**REGIONE DEL VENETO**

COMITATO TECNICO REGIONALE V. I. A.  
(L.R. 18 febbraio 2016, n. 4)

**Parere n. 160 del 21/07/2021**

**Oggetto: Agrovoltaica S.r.l. – Corte San Marco – Agricoltura 5.0 – Modernizzazione dell'attività agricola – Progetto Agrovoltaico.  
Comune di localizzazione: Rovigo (RO).  
Procedimento per il rilascio del procedimento autorizzativo unico regionale (art. 27-bis del D.Lgs. n. 152/06 e ss.mm.ii., art. 11 L.R. n. 4/16, D.G.R. n. 568/2018).**

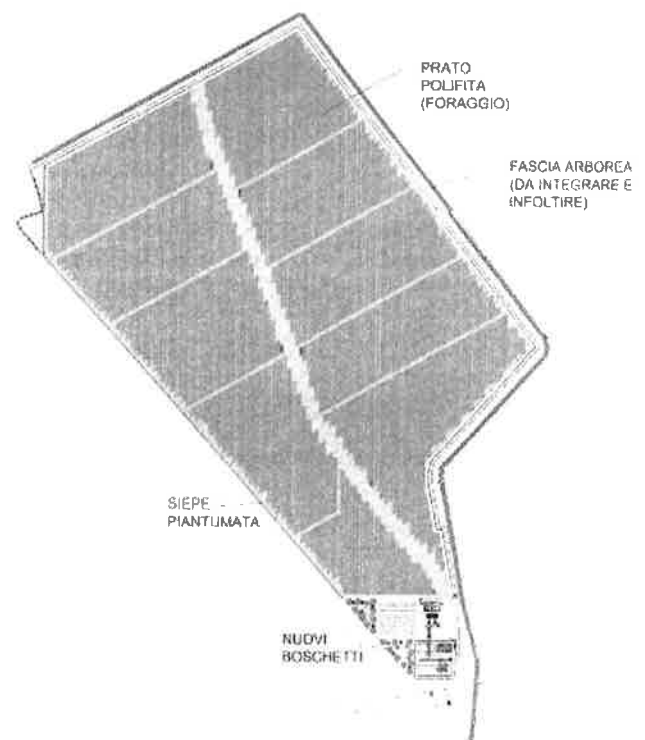
Nota istruttoria: la Ditta ha recepito le integrazioni richieste prevedendo un campionamento areale, presentando un piano di campionamento indicando ubicazione e profondità del prelievo in relazione alle opere da realizzare e preferendo l'utilizzo di materiali fini e non ghiaiosi nell'ottica di ripristino completo all'uso agricolo ed escludendo l'uso di rifiuti.
